# Výměna poklopů kanalizace ul. Žitavská Chrastava, návrh DIO, zak. 699/20

Počet listů: 1/3

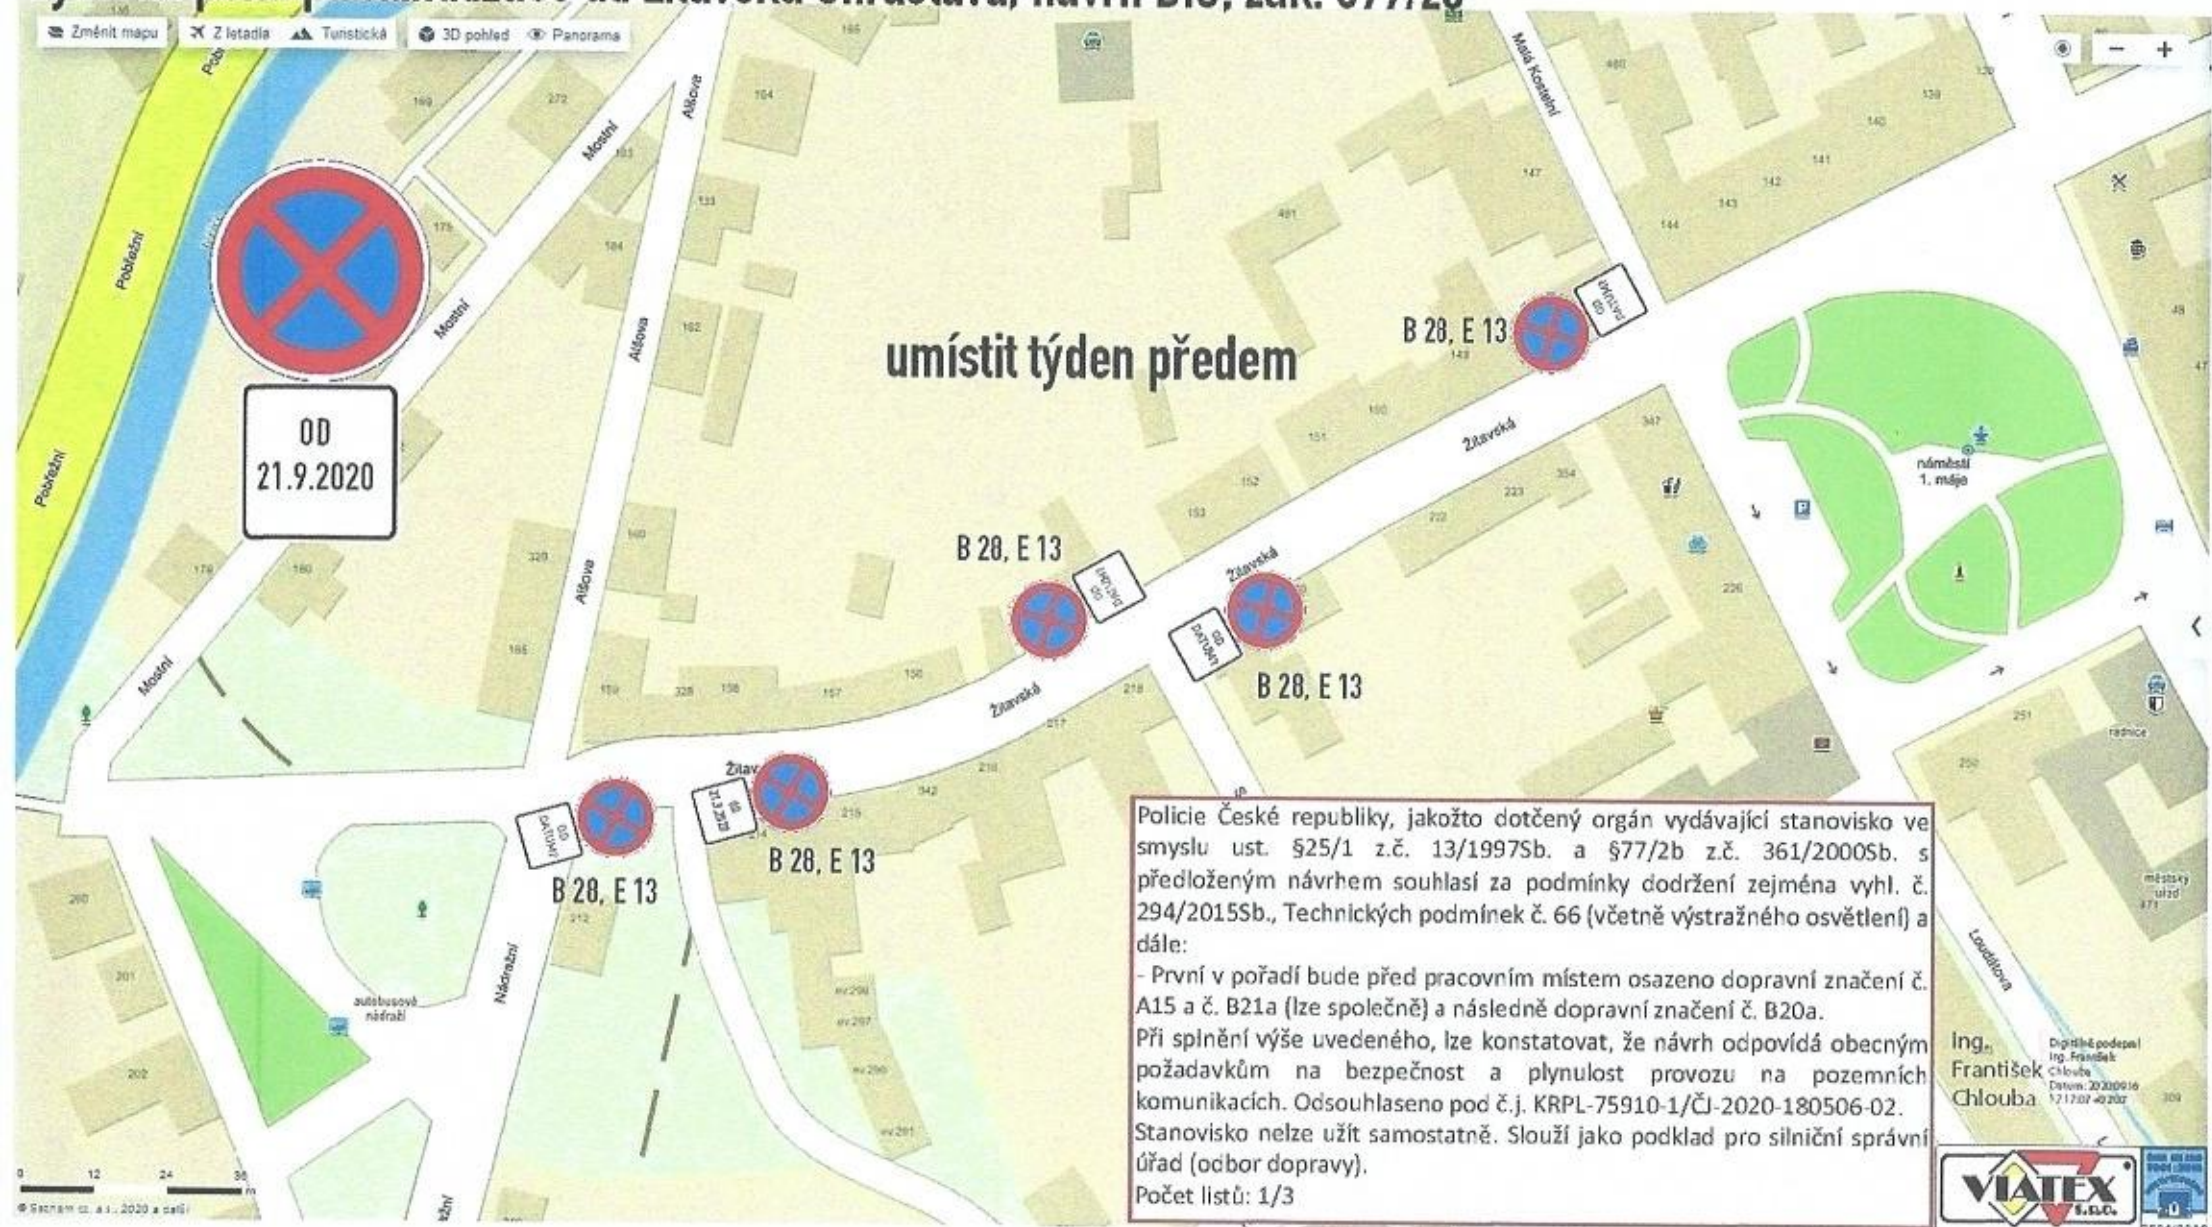
Policie České republiky, jakožto dotčený orgán vydávající stanovisko ve smyslu ust. §25/1 z.č. 13/1997Sb. a §77/2b z.č. 361/2000Sb. s předloženým návrhem souhlasí za podmínky dodržení zejména vyhl. č. 294/2015Sb., Technických podmínek č. 66 (včetně výstražného osvětlení) a dále:

- První v pořadí bude před pracovním místem osazeno dopravní značení č. A15 a č. B21a (lze společně) a následně dopravní značení č. B20a.

Při splnění výše uvedeného, lze konstatovat, že návrh odpovídá obecným požadavkům na bezpečnost a plynulost provozu na pozemních komunikacích. Odsouhlaseno pod č.j. KRPL-75910-1/ČJ-2020-180506-02. Stanovisko nelze užit samostatně. Slouží jako podklad pro silniční správní úřad (odbor dopravy).
